DSR-ZP-III.271.47.2022

Działając na podstawie art. 135 ust. 6 ustawy z dnia 11 września 2019 r. Prawo zamówień publicznych (Dz. U. z 2021 r. poz. 1129 ze zm.) zwanej dalej ustawą Pzp, Zamawiający Miasto Łódź – Zarząd Inwestycji Miejskich, ul. Piotrkowska 175, 90-447 Łódź, w postępowaniu o udzielenie zamówienia publicznego pn. „**Przebudowa ulic Podrzecznej i Wolborskiej na odcinku od ul. Nowomiejskiej (bez skrzyżowania) do ul. Franciszkańskiej (bez skrzyżowania)**” przekazuje zapytania od Wykonawcy dotyczące treści Specyfikacji Warunków Zamówienia (SWZ) i udziela wyjaśnień:

Rewitalizacja Obszarowa Centrum Łodzi – obszar o powierzchni 32,5 ha ograniczony ulicami: Zachodnią, Podrzeczną, Stary Rynek, Wolborską, Franciszkańską, Północną, Wschodnią, Rewolucji 1905 r., Próchnika wraz z pierzejami po drugiej stronie ww. ulic.”

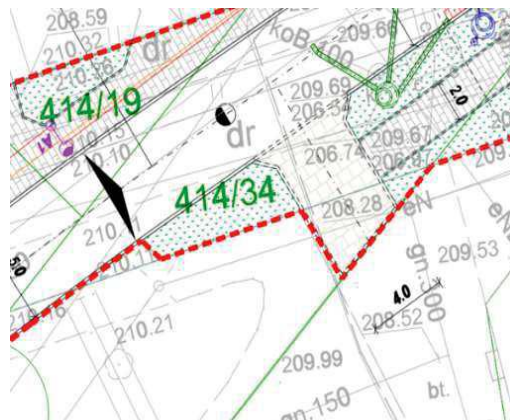
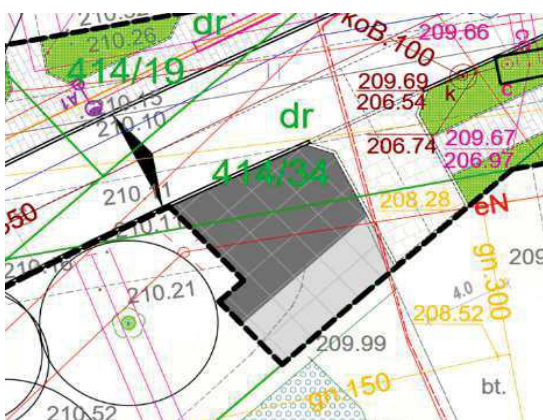
Pytanie nr 3:

Prosimy o udostępnienie rysunków płyt granitowych Starego Miasta

Ostateczny układ ułożenia nawierzchni na placu jest w trakcie uzgadniania. Zadaniem Wykonawcy realizującego niniejsze zamówienie będzie dowiązanie się układem płyt do wykonanego na Starym Ryнку.
